Comune di ISOLA VICENTINA

Piano degli Interventi

Variante n. 4 -

Deduzioni del Consiglio Comunale alle Osservazioni,
e adeguamento al parere di compatibilità idraulica del Genio Civile
Approvazione

Osservazione n. 3

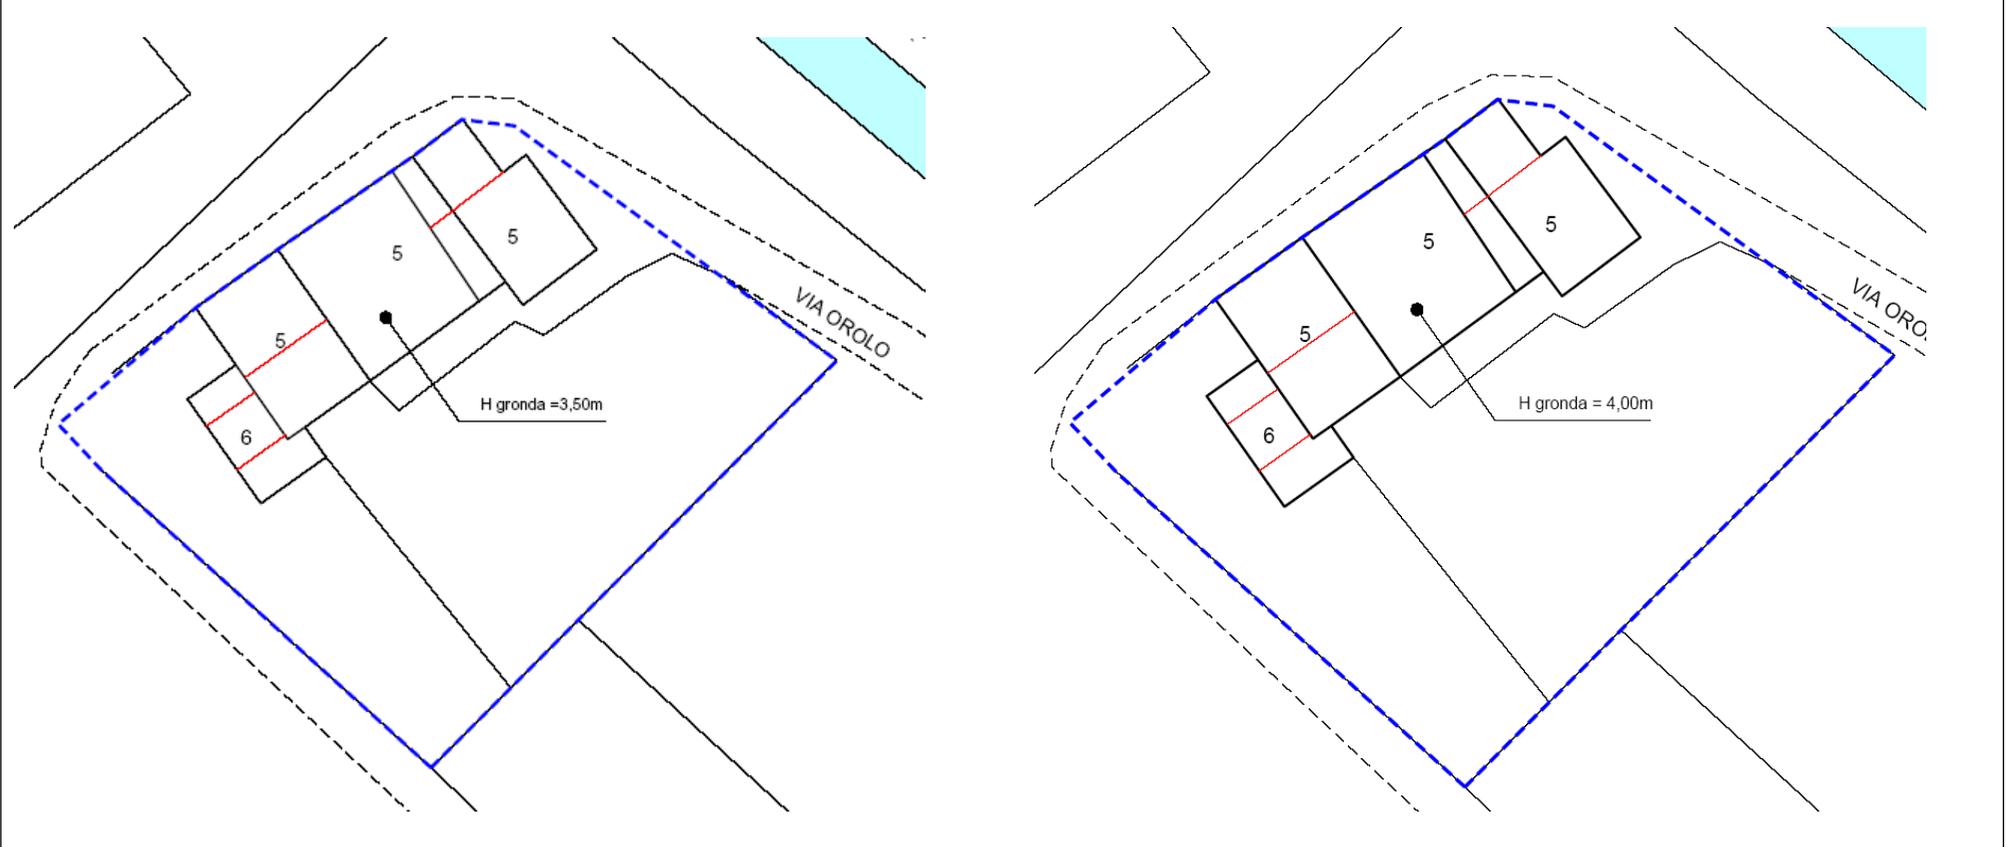
3	2987	13/03/2014	Revelin Floriano, proc. di Revelin Cristian e Marini Gigliola	Eliminazione vincolo tecnologico da zona D3/7, per progetto del passaggio di elettrodotto ENEL.	Considerato lo stato della progettazione del nuovo elettrodotto Villaverla /Trissino (per il quale è stato chiesto chiarimento a Terna da parte dell'Amministrazione Comunale senza ottenere	Accoglimento nei termini precisati	Si tratta di variazione sostanziale e pertanto oggetto di ri-pubblicazione.	Tav. 13.1 (nord) ATO n. 4

<p>risposta) e considerato che il tracciato è già stato eliminato anche nella strumentazione urbanistica dei comuni vicini (Malo) si ritiene accoglibile l'osservazione rimuovendo l'indicazione grafica dalle tavole (elettrdotto e fascia di rispetto).</p> <p><i>La modifica non incide sul dimensionamento complessivo del PI</i></p>			
4	3082	17/03/2014	Franzan Francesco	<p>Riguardo al punto 51 della Relazione Programmatica Variante n.4:</p> <ol style="list-style-type: none">1. Variazione altezza ammessa da 3,5m in gronda a 5m, eliminazione dicitura "senza piano mansardato".	<p>L'osservazione risulta parzialmente accoglibile in quanto garantisce il recupero del fabbricato senza incidere su aree libere inedificate attraverso un'altezza di 4 m . L'incremento volumetrico (rispetto alla variante n. 4 al PI) è di 100 mc e si configura pertanto come un parziale ritorno alle previsioni del previgente PI (che consentiva 6m con piano mansardato).</p> <p>Si modifica pertanto la scheda B n. 12 Ca' Cin con la nuova indicazione di altezza da 3,5 m a 4m in gronda.</p> <p>La modifica incide sul dimensionamento per 100 mc residenziali sull'ATO n. 3.</p>	Accoglimento nei termini precisati		<p>Scheda B n. 128</p> <p>ATO n. 4 (+100 mc)</p>

Estratto PRG/PI tav. 13.1.1 (adottata)

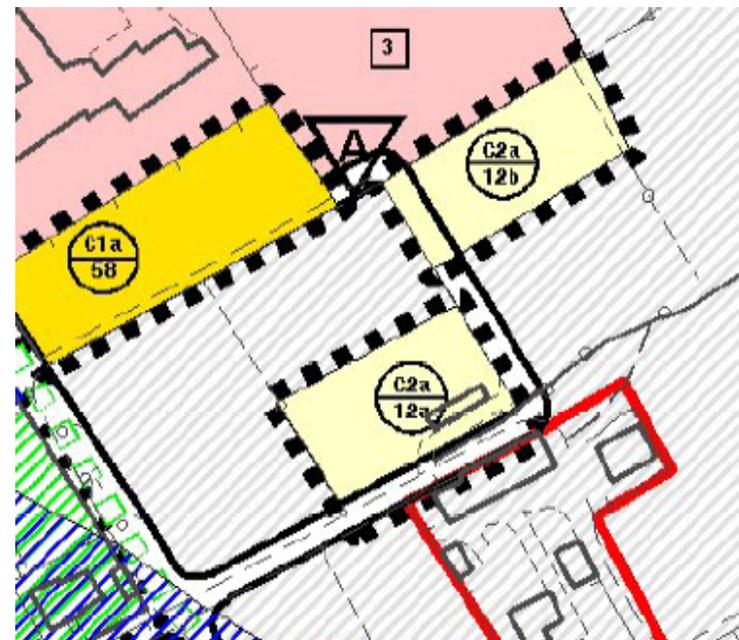
5	3161	18/03/2014	Smiderle Antonio, Smiderle Giacomo, Smiderle Gianni, Smiderle Luciana	<p>Riguardo al punto 54 della Relazione Programmatica Variante n.4: Si riafferma proposta</p>	<p>L'osservazione è finalizzata a dare attuazione alla porzione di C2a n. 12b senza interferire con proprietà terze che ne</p>	Accoglimento nei termini precisati		<p>Tav. 13.1 (nord) Modifica C2a n. 12b</p>

<p>urbanistica su mappali 108, 109, 163, per 3634 mq spostando a nord la capacità edificatoria della C2a n. 12b.</p>	<p>renderebbero difficile l'attuazione con tempistiche non in linea con le esigenze della priorità.</p> <p>La soluzione individuata è quindi quella di spostare a nord tutta l'area edificabile (e il perimetro dell'ambito del PUA) confermando però la necessità della previsione di viabilità che colleghi via Bugifave con la parte nord (C1a n. 58).</p> <p>Conseguentemente oltre alla modifica grafica si inserisce all'art. 27 la seguente prescrizione al punto 8.1:</p> <p>Art. 27, punto 8.1 : <i>“Per la C2a n. 12b l'attuazione è subordinata alla realizzazione, ad intero carico della proprietà, della viabilità di collegamento (fuori ambito di PUA) che colleghi la nuova area edificabile a via Aldo Moro attraverso il collegamento con la viabilità della vicina C1a n. 58 a nord o attraverso il collegamento con via Bugifave a sud.”</i></p> <p><i>La modifica non incide sul dimensionamento complessivo del PI essendo invariate le superfici edificabili.</i></p>			ATO n. 2

Estratto Scheda B n. 12 (adottata)

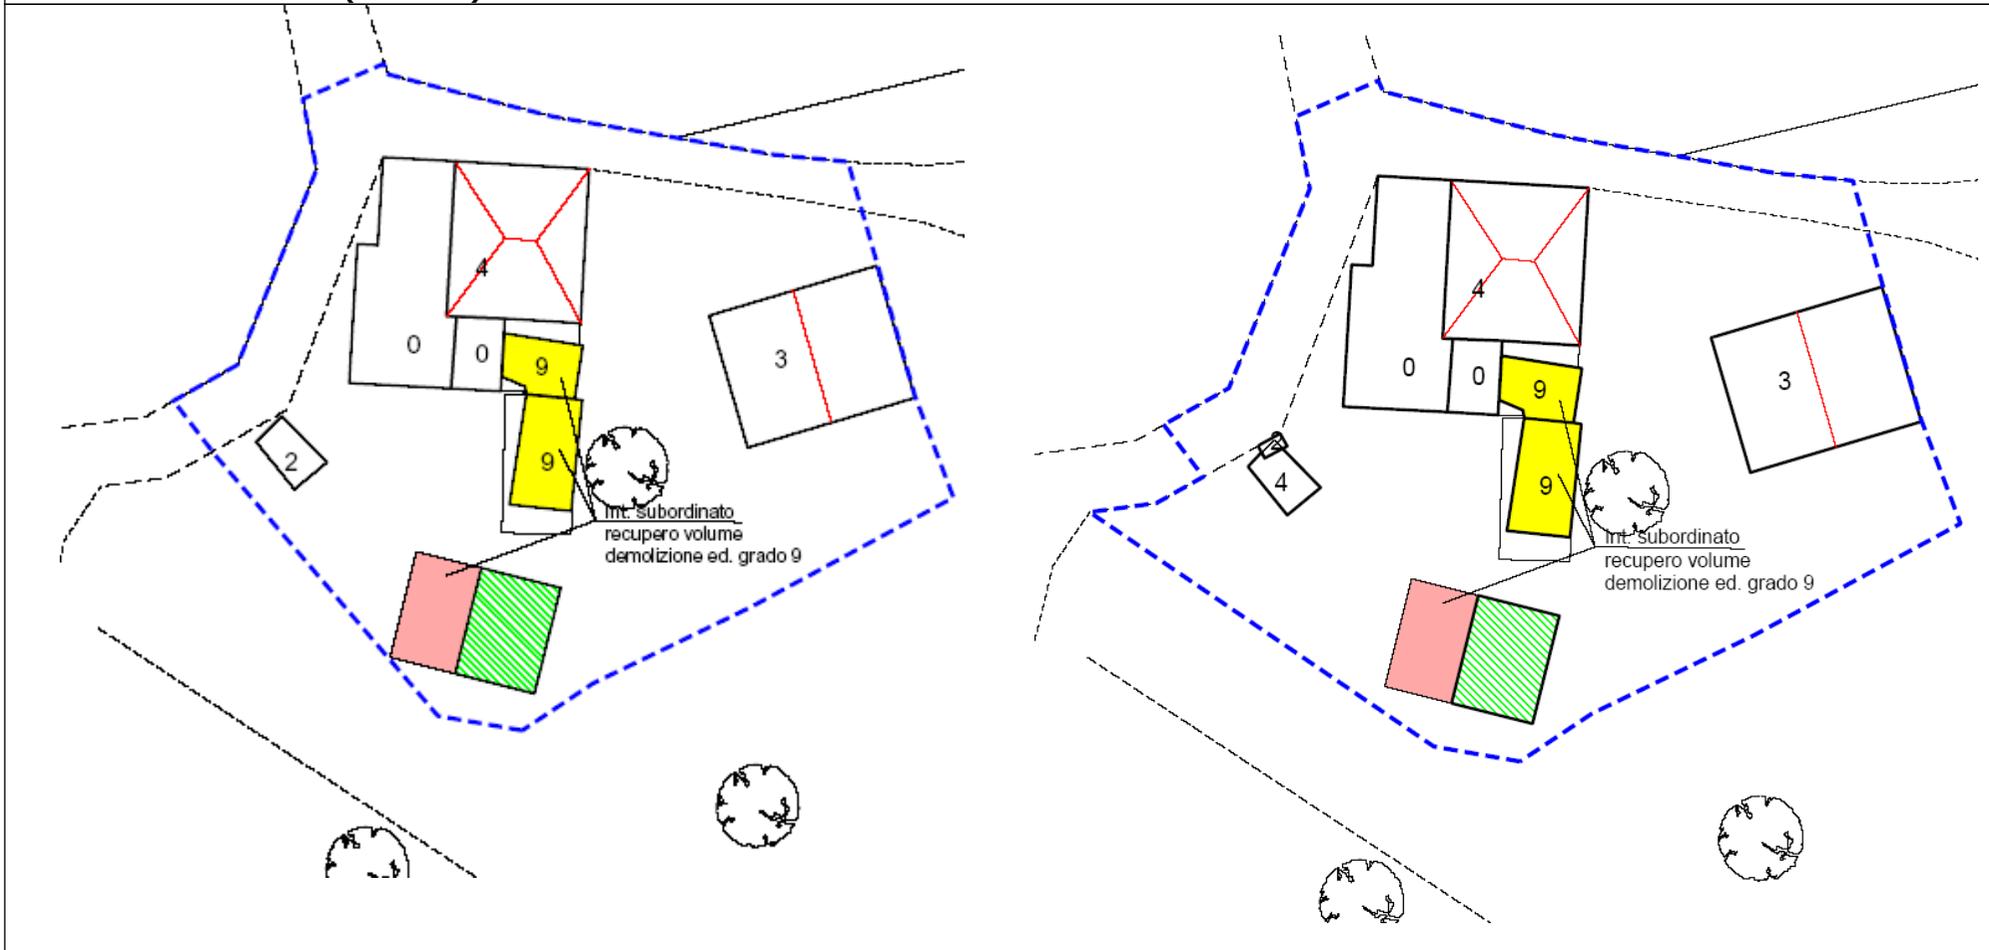
6	3162	18/03/2014	Pranovi Francesco	<p>1. Possibilità di intervenire su immobile di grado "0" assegnando classificazione "S", ammettendo ampliamento di 150mc.</p> <p>2. Suddivisione accessorio residenziale con annesso capitello in due porzioni con grado 4 e grado 2.</p> <p>3. Variazione perimetro del 10%.</p>	<p>L'osservazione riguarda interventi edilizi all'interno della scheda B n. 12 Acquasaliente, oggetto di modifica con la variante n. 4.</p> <p>1. non si ritiene condivisibile la proposta di sopraelevazione dell'edificio in quanto modificherebbe l'impianto complessivo del rapporto tra edificio principale e edifici pertinenziali.</p> <p>2. la proposta risulta accoglibile inserendo la modifica di grado da 2 a 4 per l'accessorio residenziale tutelando al contempo il capitello esistente confermando il grado 2.</p> <p>3. la proposta di modifica del perimetro risulta accoglibile in quanto consente una migliore accessibilità alla corte, entro i margini di modifica del PAT/Pi (10 %). Quest'ultima modifica amplia la scheda B n. 12 di 94 mq che incidono sulla SAU per 94 mq</p> <p><i>La modifica non incide sul dimensionamento residenziale del PI ma incide sulla SAU per 94 mq</i></p>	Parziale accoglimento nei termini precisati		<p>Scheda B n. 12</p> <p>ATO n. 1</p> <p>SAU: consumo di 94 mq</p>

Estratto Scheda P n. 25 (adottata)

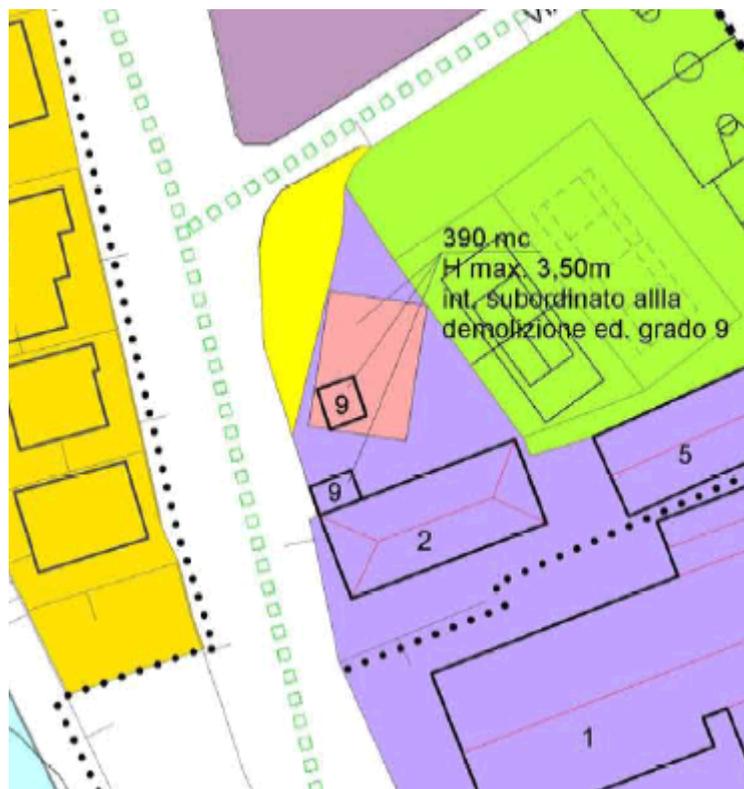
7	3250	20/03/2014	Sottoriva Gianfranco	Variatione perimetro scheda P. n.25.	<p>L'osservazione è finalizzata a consentire la realizzazione di un accesso all'edificio senza incidere eccessivamente su aree con forte pendenza. La proposta risulta accoglibile ampliando l'ambito di circa 8 m e una riduzione a sud per un saldo complessiva di - 28 mq.</p> <p><i>La modifica non incide sul dimensionamento residenziale del PI ne sulla SAU confermandone la zona agricola.</i></p>	Accoglimento nei termini precisati		Scheda P n. 25 ATO n. 1
8	3270	20/03/2014	Geom. Gasparoni Stefano, per Parrocchia S.Pietro e Paolo Apostolo	Riguardo la rich.61: Correggere posizionamento garage esistente, in relazione a sagoma edificabile prevista.	<p>L'osservazione è finalizzata all'aggiornamento cartografico della sagoma del garage esistente che viene correttamente ruotato in allineamento con il confine (recinzione esistente).</p> <p><i>La modifica non incide sul dimensionamento residenziale del PI</i></p>			Tav. 13. 3. A (CS Isola) ATO n. 2

Estratto Scheda P n. 28 (adottata)

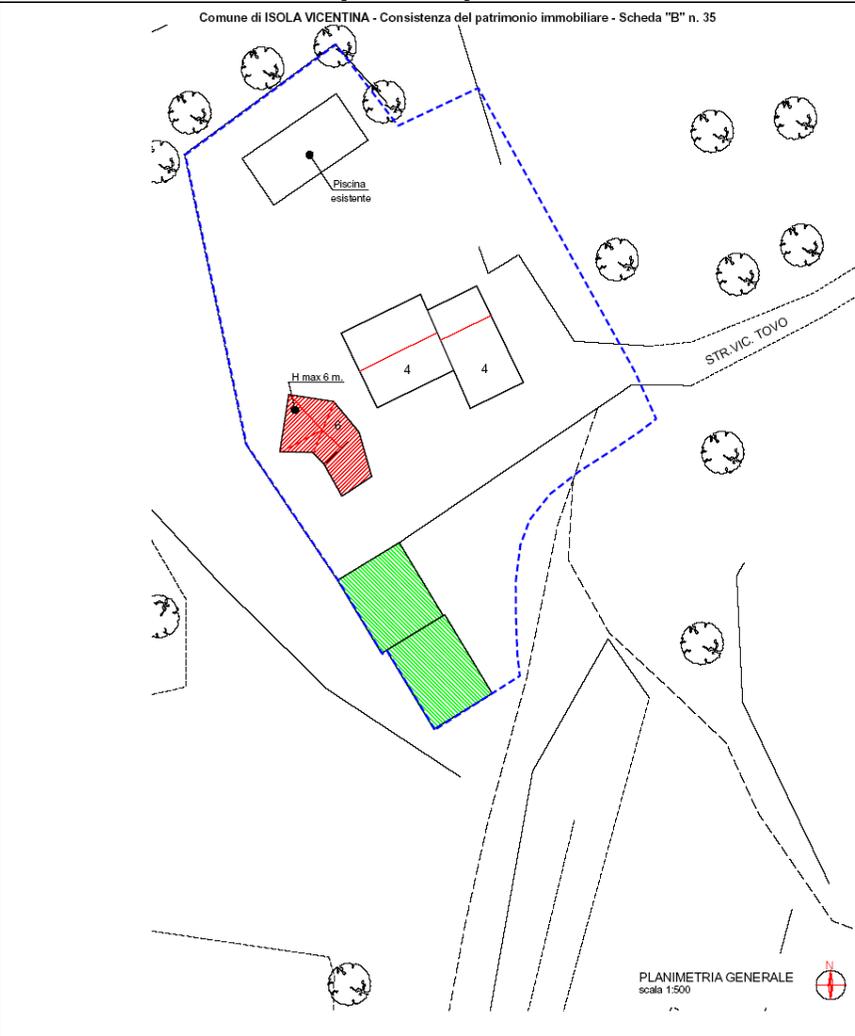
9	3346	21/03/2014	Arch. Giada Fontana, per Tomé Elisabetta	Spostamento fabbricato di progetto scheda P n.28.	<p>L'osservazione risulta accoglibile in quanto consente il recupero del volume attraverso un riordino che consente una maggior distanza dalle pareti degli edifici esistenti (10 m). Si modifica la scheda P n. 28 indicando l'ambito di riordino.</p> <p>L'accoglimento</p>	Accoglimento nei termini precisati		Scheda P n. 28 ATO n. 1

dell'osservazione non incide ulteriormente sul dimensionamento essendo il volume assegnato inalterato rispetto l'adozione.				
10	3397	24/03/2014	Giuriato Vittorino, Cocco Lasta Adriana, Peruzzo Diego, Giovanni Paolo, Luigina, Lorena, Andriolo Leonardo, Pianalto Norina	Variatione sagoma come proposta nella richiesta preliminare per il volume di 300 mc "nella scheda B n.9 – Parigi"	L'osservazione è finalizzata allo spostamento della previsione volumetrica (300mc) con una leggera modifica di sagoma. Poiché le NTO del PI consentono lo spostamento dell'edificio mantenendo la sovrapposizione del sagoma del 10 %, la modifica proposta potrà essere attuata in sede di progetto architettonico-edilizio senza modifiche alla previsione urbanistica.	Non accolta.			
11	3440	24/03/2014	Penteco S.p.A.	Riguardo la zona C2b n.16: 1. Attribuzione all'area di un indice di edificabilità fondiario minimo di 1,7 mc/mq. 2. Prescrizioni per attuazione, altezza fabbricati, funzioni e attività commerciali, schema organizzativo, criteri perequativi. 3. Modificare la descrizione dello schema viario da attuarsi con PUA.		Accoglimento parziale nei termini precisati	Si tratta di variazione sostanziale e pertanto oggetto di ripubblicazione.	NTO punto 8.2 dell'art. 27

Estratto Scheda B n. 35 (adottata)

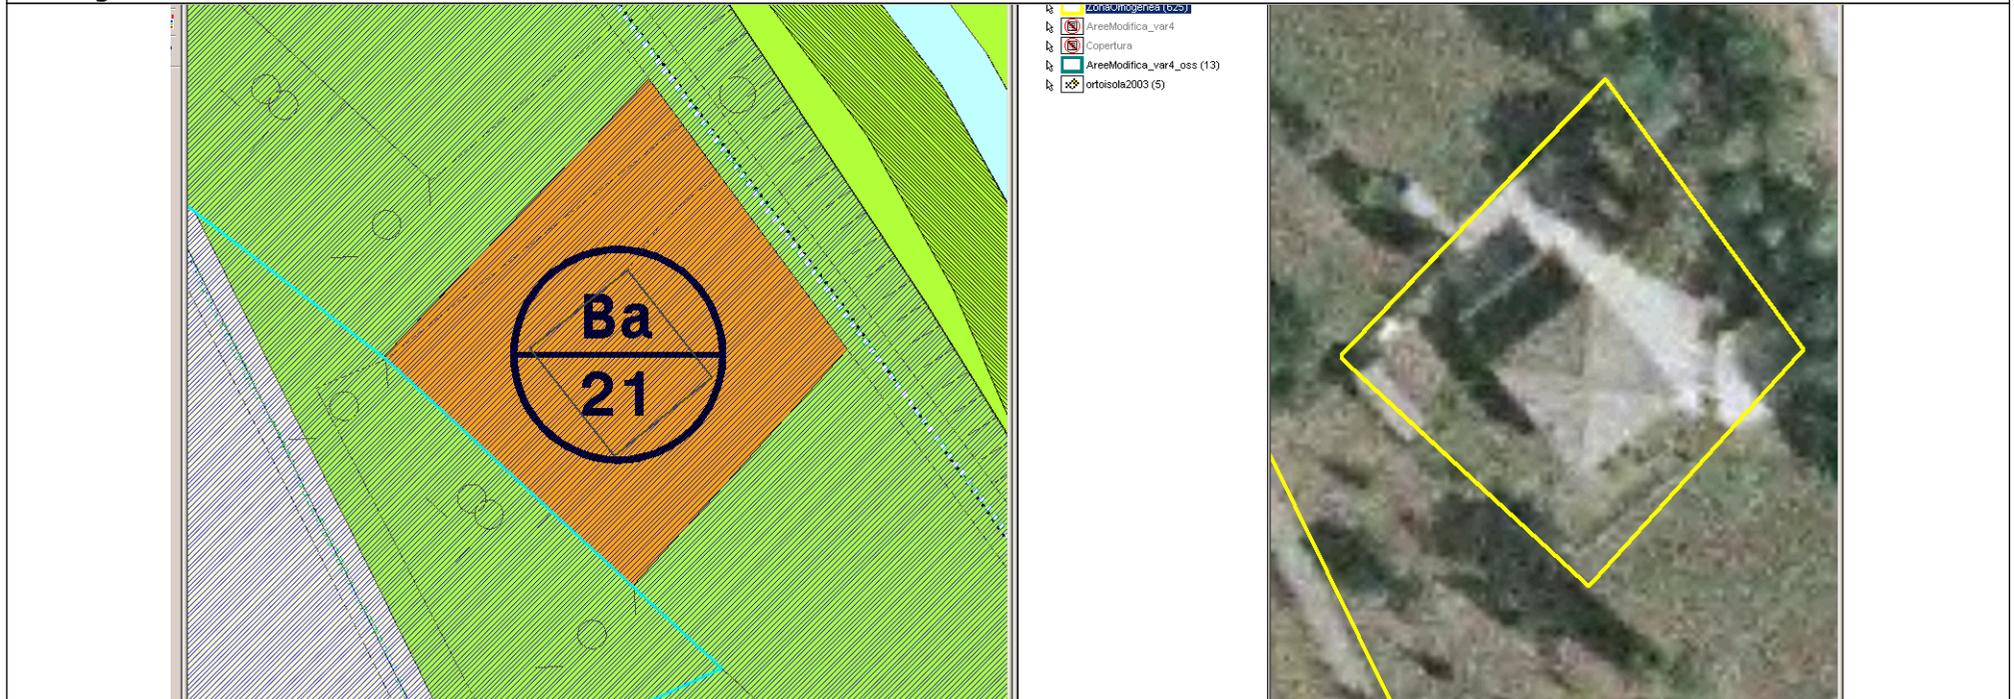
12	3441	24/03/2014	Gennaro Enrico Vittorio, per Morsoletto Emanuele	Inserimento richiesta di variante di modifiche normative alla scheda B n.35, ovvero per ampliamento possibili destinazioni d’uso.	L’osservazione è coerente con l’impostazione del PAT e del PI finalizzata al riutilizzo e valorizzazione del patrimonio edilizio esistente e finalizzato al potenziamento delle attività integrative nel settore collinare. Si ritiene ammissibile la proposta integrando puntualmente la scheda B n. 35 con la seguente indicazione specifica: “Ai sensi del combinato disposto dell’art. 44 delle NT del PAT e dell’art. 22 punto 4 delle NTO del PI per gli edifici con grado 4 e 6 della scheda B n. 35 si ritiene ammissibile integrare le destinazioni d’uso ammesse con “attività ricettivo turistica e della ristorazione”.	Accoglimento parziale nei termini precisati	Scheda B n. 35 ATO n. 1
